1.1 CONCEPTO TÉCNICO No. CT:	**6300**
1.2 ÁREA:	TÉCNICA Y DE GESTIÓN
1.3 COORDINACIÓN:	INVESTIGACIÓN Y DESARROLLO
1.4 REFERENCIA CRUZADA RADICADO FOPAE:	2011ER11415
1.5 RESPUESTA OFICIAL No.	RO-50003

2.1 SOLICITANTE:	CURADURÍA URBANA No. 5
2.2 PROYECTO:	Balcones de Urapán
2.3 LOCALIDAD:	4. San Cristóbal
2.4 UPZ:	33. Sosiego
2.5 BARRIO O SECTOR CATASTRAL:	San Cristóbal Viejo
2.6 DIRECCIÓN:	Carrera 5 Este No. 12-47 Sur
2.7 CHIP:	AAA0000UCAF
2.8 MANZANA CATASTRAL:	07
2.9 PREDIO CATASTRAL:	19
2.10 ÁREA (Ha):	0.00287 (*)
2.11 FECHA DE VISITA:	Agosto 24 de 2011

Figura 1. Localización General del Proyecto "Balcones de Urapán" ubicado en la Carrera 5 Este No. 12-47 Sur, en el Plano Normativo de Amenaza por Remoción en Masa del POT (Decreto 190 de 2004).

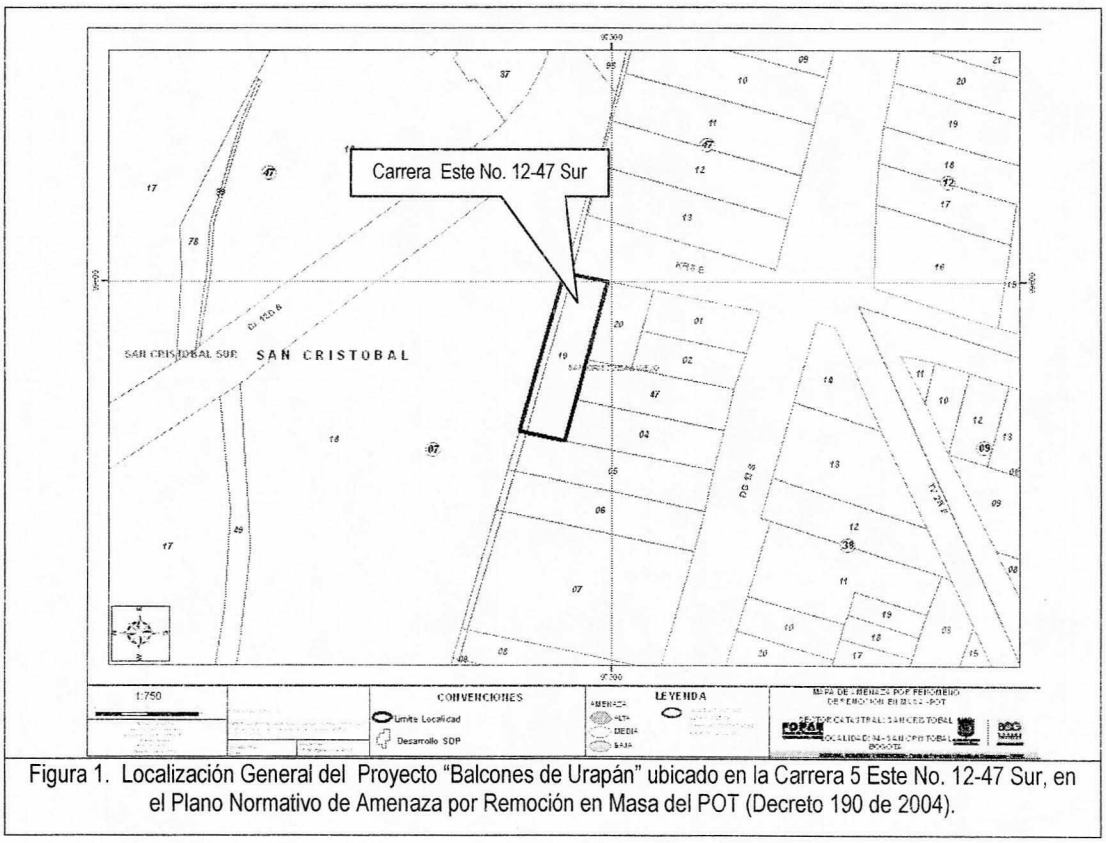
Conforme con el plano normativo de "Amenaza por Remoción en Masa" del Plan de Ordenamiento Territorial de Bogotá – POT, el sector donde se localiza el proyecto "Balcones de Urapán" ubicado en la Carrera 5 este No. 12-47 Sur, en el sector catastral San Cristóbal Viejo de la Localidad de San Cristóbal, se encuentra en una zona de AMENAZA MEDIA por procesos de remoción en masa (Figura 1).

Fotografía No. 1. Predio del proyecto "Balcones de Urapán" ubicado en la Carrera 5 Este No. 12-47 Sur, localidad de San Cristóbal.

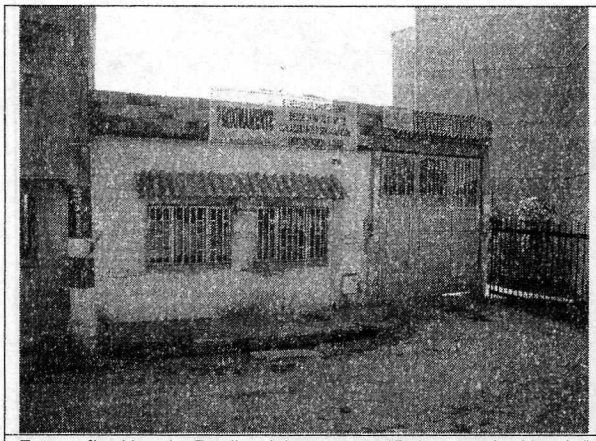
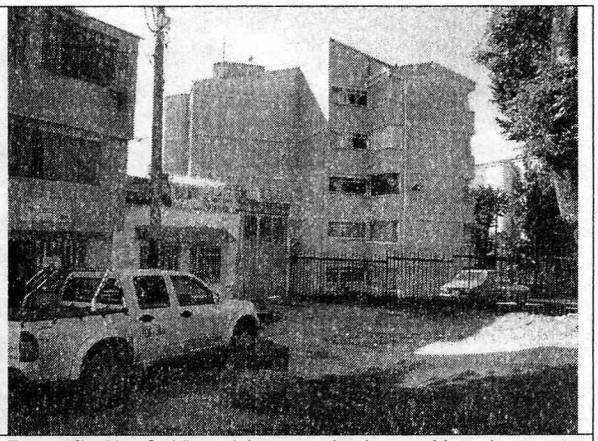
En el momento de la visita técnica en el predio objeto del presente concepto técnico, se encontró una construcción antigua de un nivel en mamposteria simple y sin evidencias de afectación por procesos de remoción en masa activos que involucren el área del proyecto.
